Keuringsverslag van een elektrische laagspanning- en zeer lage spanningsinstallatie

NIET CONFORM

Datum keuring: 16/01/2025

Straatnaam	Stationsstraat
Huisnummer	135
Busnummer	
Postcode	3650
Gemeente	Elen
Land	België

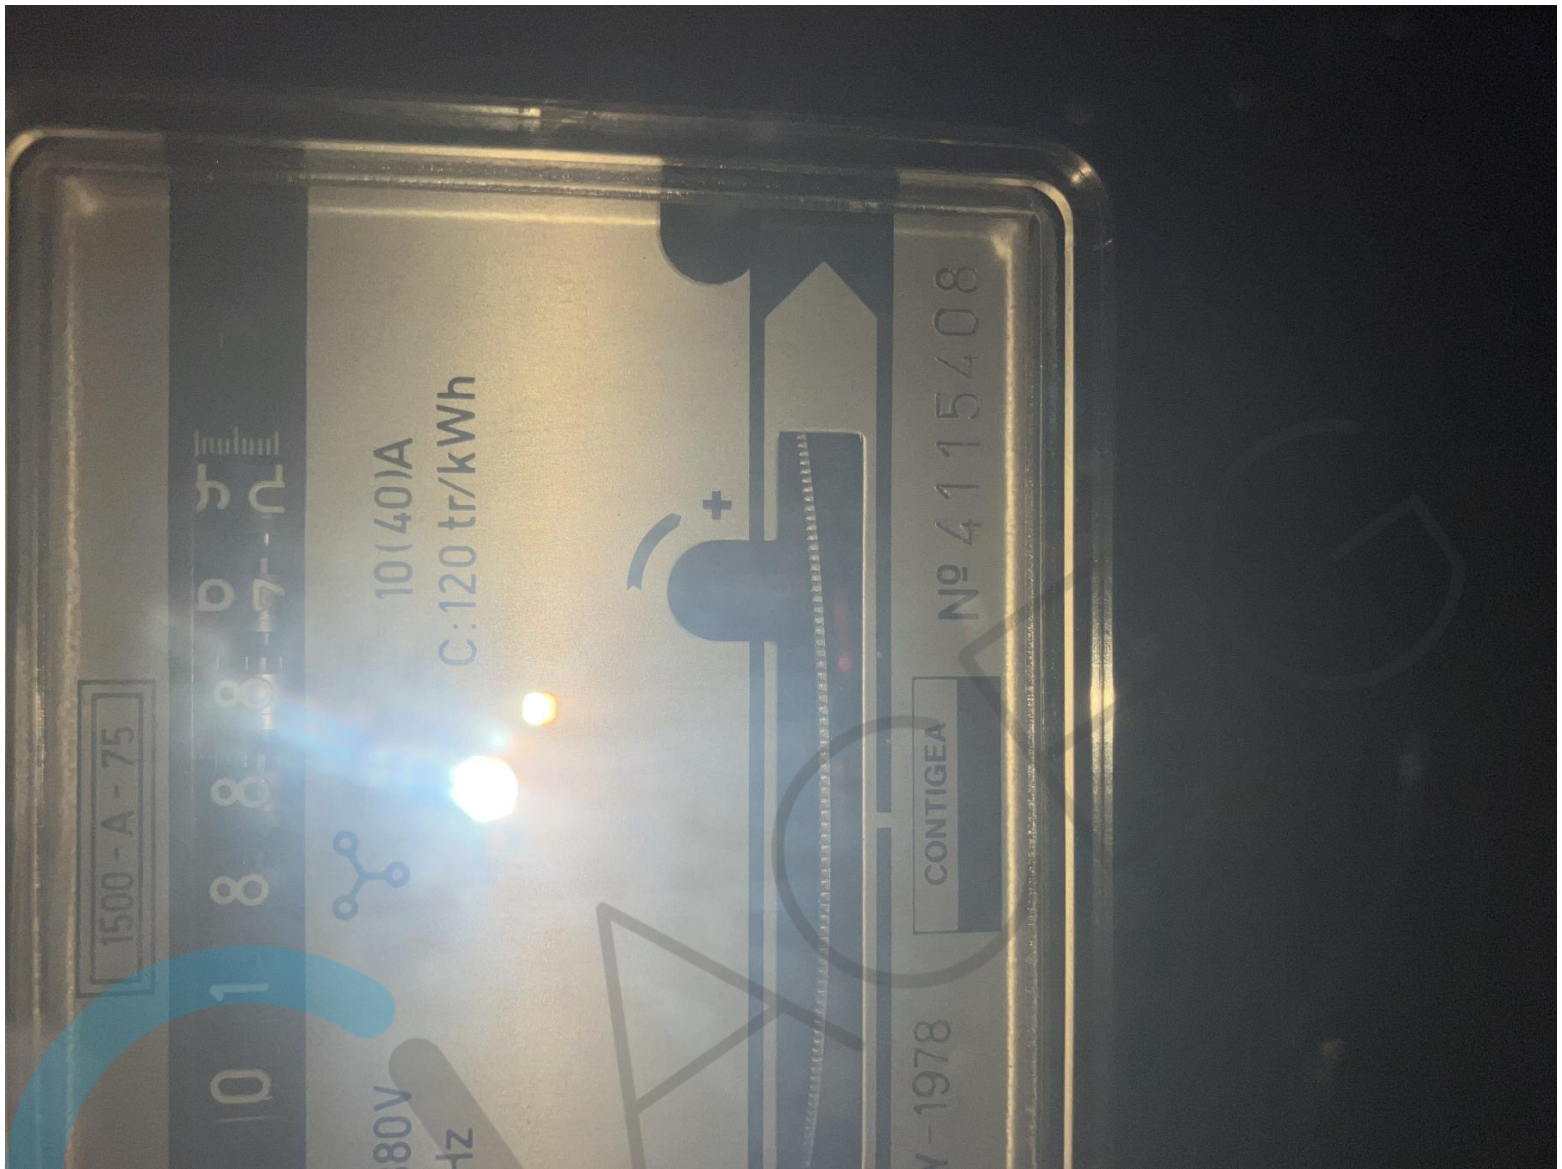
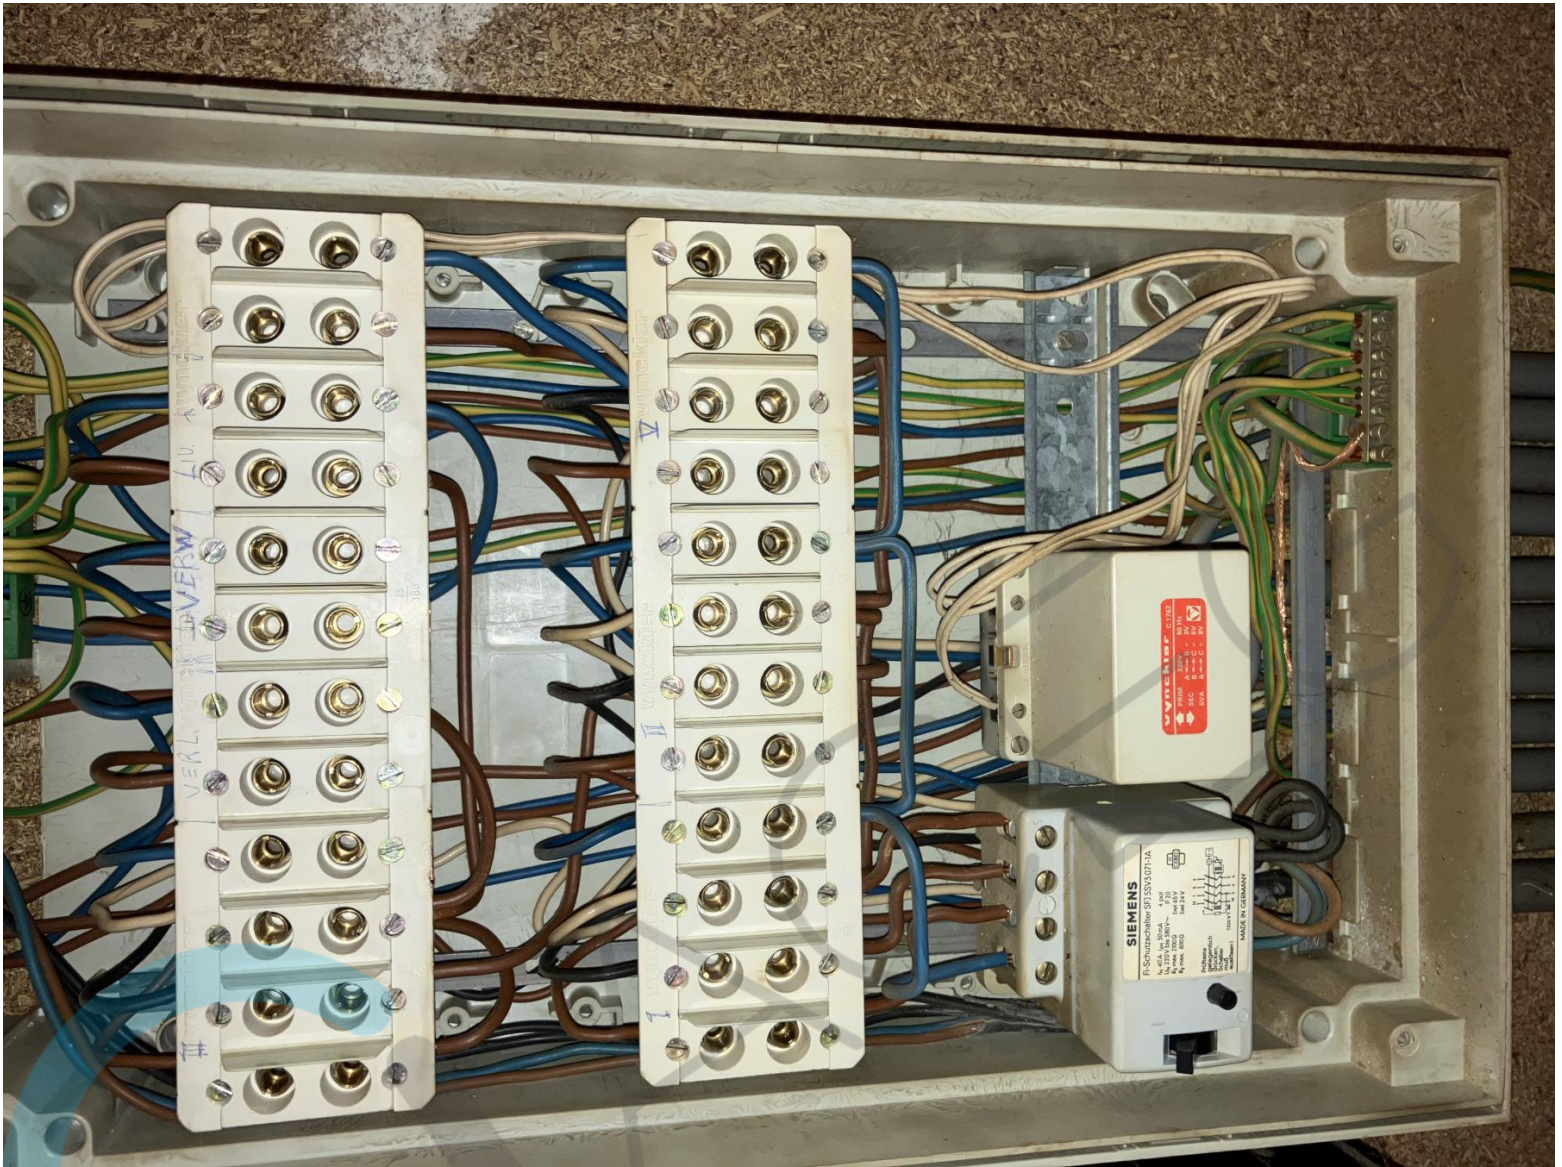
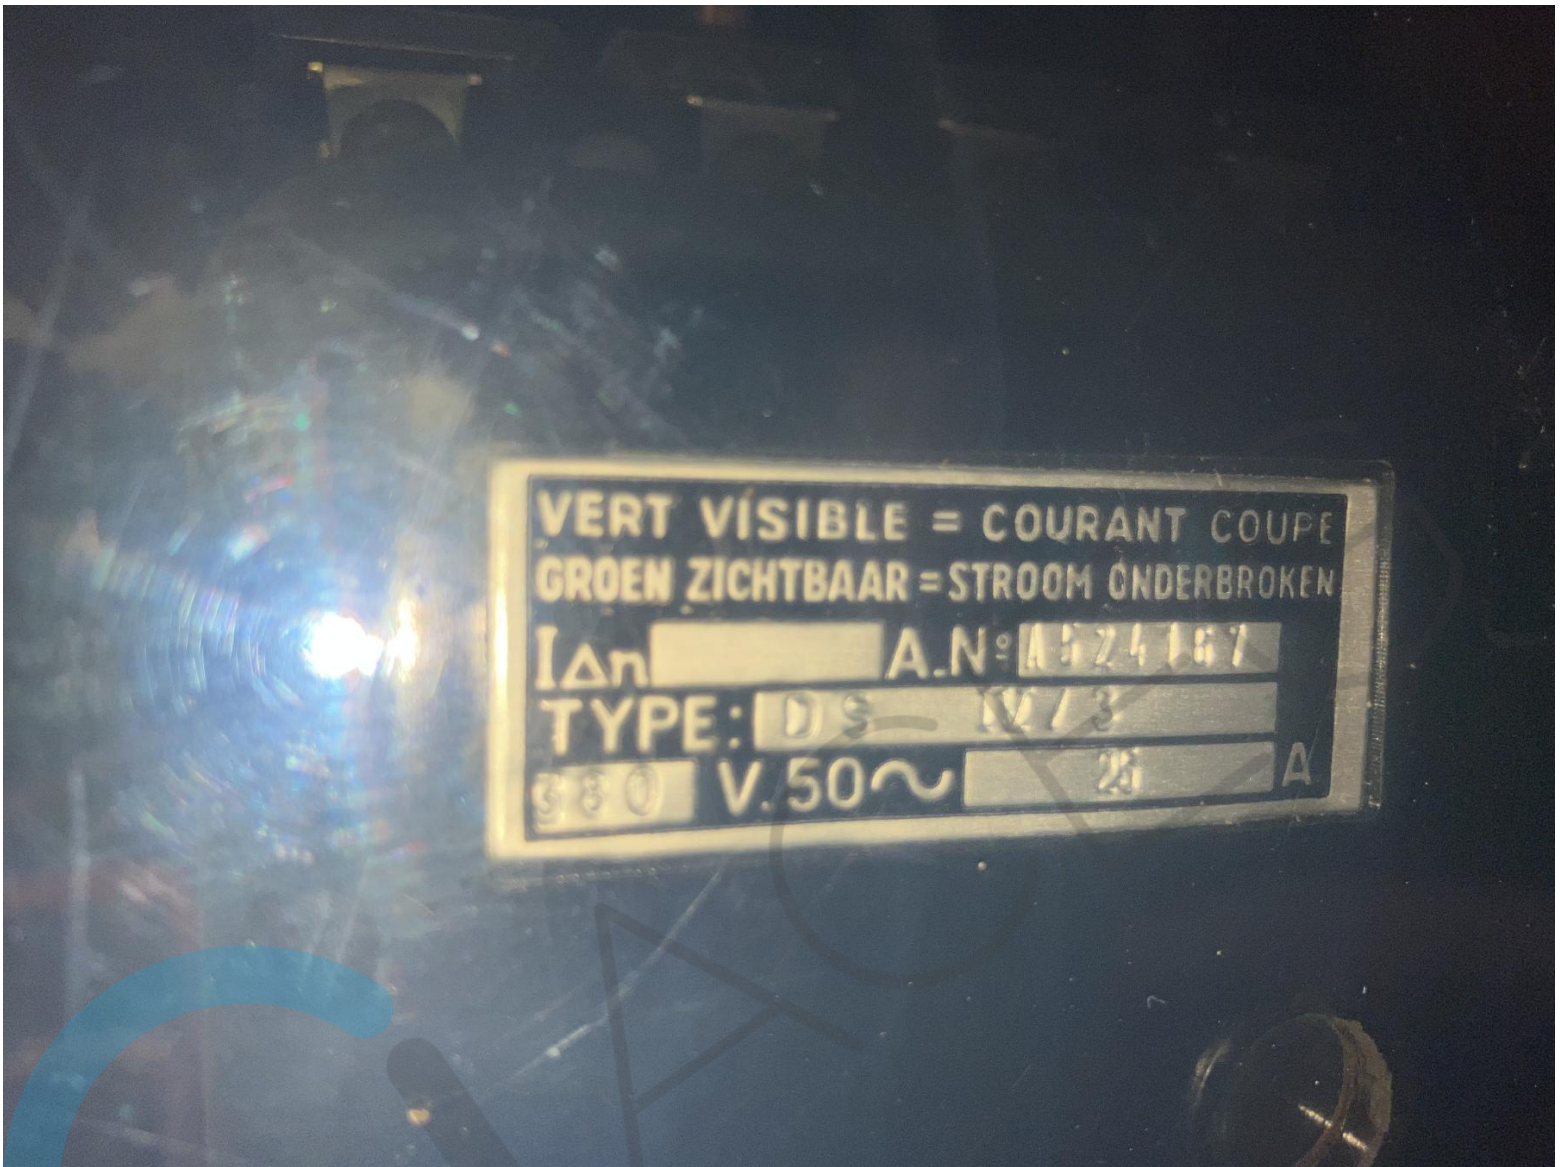
15.09 De genaakbare, naakte onder spanning staande delen zijn onvoldoende afgeschermd. (Boek 1 Afdeling 5.1.4. en 4.2.2.3.)

16.01 Een verzegelbare differentieelstroombeschermingsinrichting dient geplaatst te worden aan het begin van de installatie. (Boek 1 Onderafdeling 4.2.4.3.)

16.06 De differentieelstroombeschermingsinrichtingen die worden geplaatst in huishoudelijke installaties zijn ten minste van het type A. Een differentieelstroombeschermingsinrichtingen van het type AC is niet toegelaten. (Boek 1 Onderafdeling 5.3.5.3.)
